# 改善箇所説明図

## 基準不適合の内容

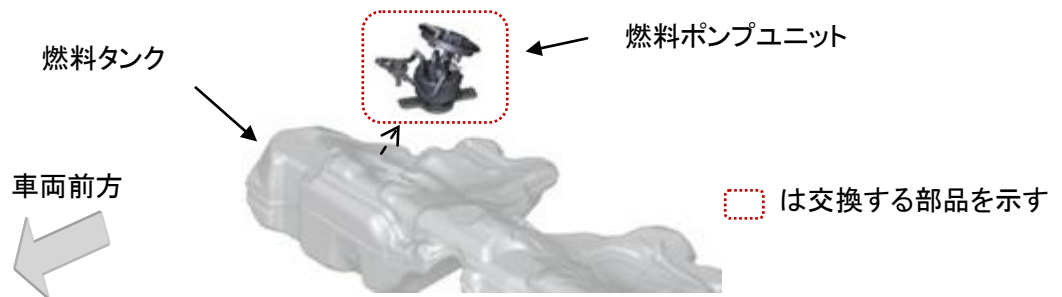
燃料ポンプにおいて、配線と端子の圧着作業が不適切なため、過度に圧着されているものがある。そのため、電気抵抗の増加によって当該部分が過熱して周辺部分が溶損し、燃料が漏れるおそれがある。

全車両、当該燃料ポンプを対策品と交換し、端子コネクタを新品と交換する。
